改善箇所説明図

パニアケース取付ブラケット

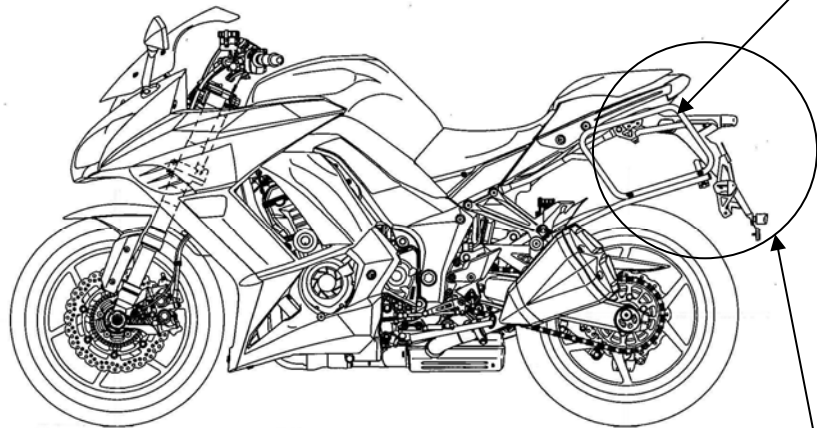
基準不適合発生箇所

不具合の内容

欧州より輸入し、後付け用品として販売したパニアケース(荷物入れ)取付ブラケットに、パニアケースを装着した場合、車両に装着されている尾灯が保安基準に抵触するおそれがある。これを改善するため、当該ブラケットに改善用の灯火器を付属しているが、当該灯火器は、欧州仕様の尾灯/制動灯の兼用灯火であったため、これを取付けた場合、制動灯が保安基準に抵触するおそれがある。

改善の内容

当該後付け用品の付属品に、尾灯及び制動灯の対策用の電気配線を追加し、制動灯は車両側灯火器のみが、尾灯は後付灯火器のみが点灯するよう対策する。

尾灯点灯時	制動時
改善前	<p>車両側尾灯の点灯</p> <p>後付部品側尾灯の点灯</p>	<p>車両側制動灯の点灯</p> <p>後付部品側制動灯の点灯</p>

尾灯点灯時	制動時
改善後	<p>後付部品側尾灯のみ点灯</p>	<p>車両側制動灯のみ点灯</p>
